Dotyczy: przetargu - 918/W/18/Oddział Gdańsk

Sprawa nr: ZN/5089/303MZI/2018/1800296

Gdańsk Gdańsk gmina miejska ul. Bursztynowa nr dział.: 0008-271
Budowa prefabrykowanej stacji dwutransformatorowej SN/nN, linii kablowych SN-15kV i nN-0,4kV wg dokumentacji projektowej;

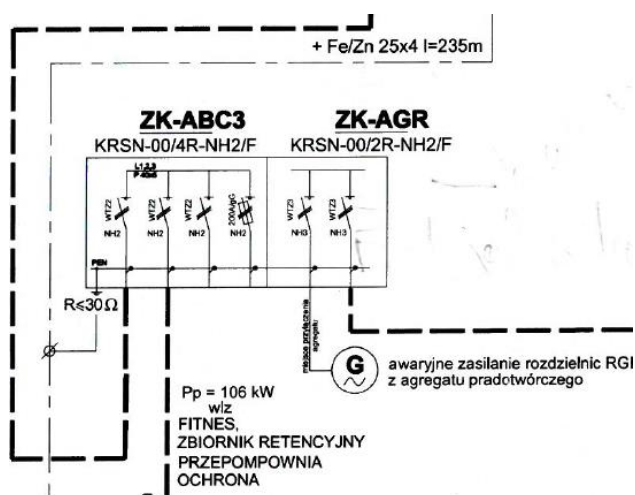
Pytanie nr 1

Prosimy o informację jaki ty złącz należy przyjąć do wyceny jako ZK-ABC3 i ZA -AGR z uwagi na poniższą rozbieżność:

Odpowiedź nr 1

Złącza kablowe należy przyjąć jak na schemacie – bez szafki pomiarowej – na planie jest pozostałość z pierwszej wersji już nieaktualnej układu sieci.
